Public Procurement e Criteri Ambientali Minimi

Casi di studio di verifiche di progetto con evidenza di CAM carenti

Giulia Pentella

Figura 27: Livello minimo calcolato in ciascun locale

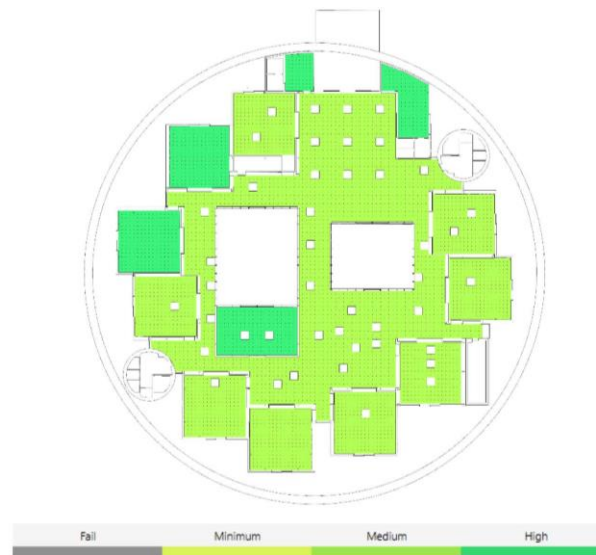
17. La relazione non riporta le analisi di illuminamento naturale per la verifica di conformità al criterio CAM 2.4.7.	17. NC	17. Si procede ad integrazione	17. RILIEVO APERTO - i dati riportati in relazione non sono verificabili: mancono gli output grafici delle simulazioni e manca la tabella riassuntiva con il valore % sul totale dei punti di misura che verifica il criterio CAM 2.4.7 per le scuole primarie (almeno il 50% del totale dei punti di misura devono verificare la soglia 1 per almeno la metà delle ore di luce diurna/anno; almeno il 95% del totale dei punti di misura devono verificare la soglia 2 per almeno la metà delle ore di luce diurna/anno)	17. NC
---	---------------	--------------------------------	---	---------------
